固体廃棄物処理系固化装置の固化材変更<補足説明資料> 比較表

島根2号炉 固化材変更 (2021.9.15許可)	女川2号炉 固化材変更	差異理由
	<p>女川原子力発電所2号炉 設置許可基準規則等への適合性について (固体廃棄物処理系固化装置の固化材変更) &lt;補足説明資料&gt;</p> <p>2023年7月 東北電力株式会社</p> <p>目次</p> <ol style="list-style-type: none"> <li>1. 変更の目的及び概要</li> <li>2. 原子炉設置変更許可申請書の変更概要</li> <li>3. 固体廃棄物処理系の概要</li> <li>4. 固化装置の変更概要</li> <li>5. 固化材の変更による放射性廃棄物の貯蔵及び貯蔵保管への影響について</li> <li>6. 固化材の変更による放射線業務従事者が受ける放射線量について</li> <li>7. 変更に係る規則への適合性について</li> <li>8. 固化材の変更工程について</li> </ol> <p>添付1 女川原子力発電所2号炉 放射性固体廃棄物の固化材の変更に伴う条文整理表</p> <p>添付2 固化装置の共用取り止めに伴う1号炉への影響について</p>	<p>・記載表現の相違</p> <p>・設備名称の相違</p> <p>・プラントの相違</p> <p>・記載方針の相違 (設置許可基準規則への適合性の説明は5.及び7.に記載。 技術基準規則への適合性は設工認断面での確認事項のため、記載していない。 設置許可申請書の記載内容は本文にて比較しているため、記載していない。)</p> <p>・設計方針の相違 (2号炉設置の固</p>

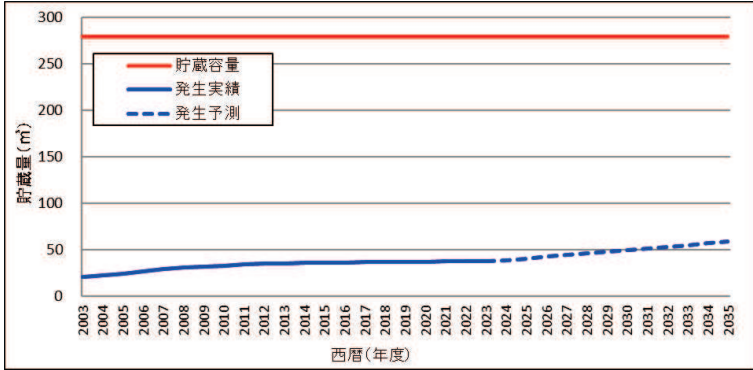
</div> <p data-bbox="1196 571 1823 593">第5-2図 濃縮廃液貯蔵タンク（ランドリドレン）の貯蔵量推移実績</p> <p data-bbox="1059 676 1238 699">(3) 使用済粒状樹脂</p> <p data-bbox="1093 730 1984 833">使用済粒状樹脂は、使用済樹脂貯蔵槽で貯蔵しており、これまで固化等の処理実績はない。これまでの受入実績による発生量予測*を踏まえると、使用済樹脂貯蔵槽の貯蔵量は2032年度には貯蔵容量に達すると予測されるが、貯蔵容量到達前にセメント固化式固化装置を設置することから、適切に貯蔵及び貯蔵保管できる（第5-3図参照）。</p> <p data-bbox="1093 865 1984 938">また、使用済粒状樹脂の推定発生量約15 m³/年を固化するとセメント固化体約230本/年となるが、セメント固化式固化装置では約600本/年以上の処理が可能であり、1年分の発生量を十分に処理することができる。</p> <p data-bbox="1093 970 1984 1072">固化材の変更に伴い、使用済粒状樹脂の固化処理によるドラム缶の発生本数は増加する（約60本/年→約230本/年）が、雑固体廃棄物の焼却処理により、放射性廃棄物の貯蔵保管量の低減を図るとともに、低レベル放射性廃棄物埋設センターへの搬出により、固体廃棄物貯蔵所（貯蔵保管容量約55,000本（200Lドラム缶相当））において放射性廃棄物を適切に貯蔵保管することができる（第5-5図参照）。</p> <p data-bbox="1093 1104 1756 1206">※ 発生量予測          ・ 2号炉再稼働前：0.33m³/月 + 復水脱塩装置全6塔の交換48.6m³（8.1m³/塔×6塔）          ・ 2号炉再稼働後：0.74m³/月</p>	西暦(年度)	貯蔵容量 (m³)	発生実績 (m³)	2003	38	28	2004	38	16	2005	38	24	2006	38	27	2007	38	29	2008	38	35	2009	38	14	2010	38	20	2011	38	29	2012	38	11	2013	38	13	2014	38	13	2015	38	27	2016	38	28	2017	38	14	2018	38	14	2019	38	29	2020	38	29	2021	38	19	2022	38	18	2023	38	14	<ul style="list-style-type: none"> <li>・記載表現の相違</li> <li>・記載表現の相違</li> <li>・運用の相違</li> <li>・設計方針の相違</li> <li>・運用の相違</li> <li>・資料構成の相違（島根は発生量予測の数値を記載していない）</li> </ul>
西暦(年度)	貯蔵容量 (m³)	発生実績 (m³)																																																																		
2003	38	28																																																																		
2004	38	16																																																																		
2005	38	24																																																																		
2006	38	27																																																																		
2007	38	29																																																																		
2008	38	35																																																																		
2009	38	14																																																																		
2010	38	20																																																																		
2011	38	29																																																																		
2012	38	11																																																																		
2013	38	13																																																																		
2014	38	13																																																																		
2015	38	27																																																																		
2016	38	28																																																																		
2017	38	14																																																																		
2018	38	14																																																																		
2019	38	29																																																																		
2020	38	29																																																																		
2021	38	19																																																																		
2022	38	18																																																																		
2023	38	14

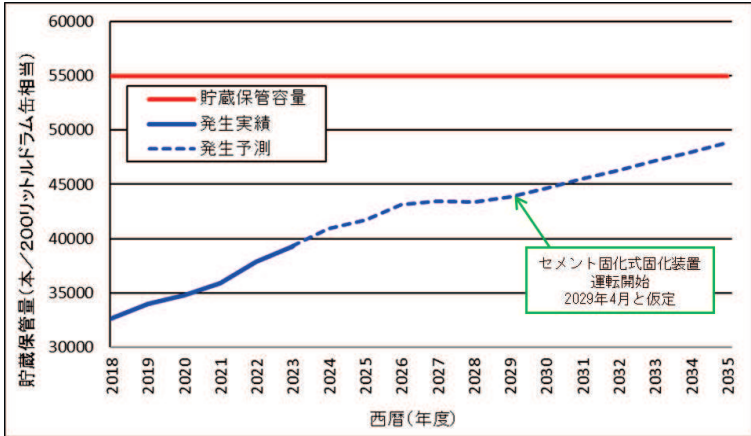
島根2号炉 固化材変更 (2021.9.15許可)	女川2号炉 固化材変更	差異理由
		・記載位置の相違 (女川2号の5. (3)に相当)
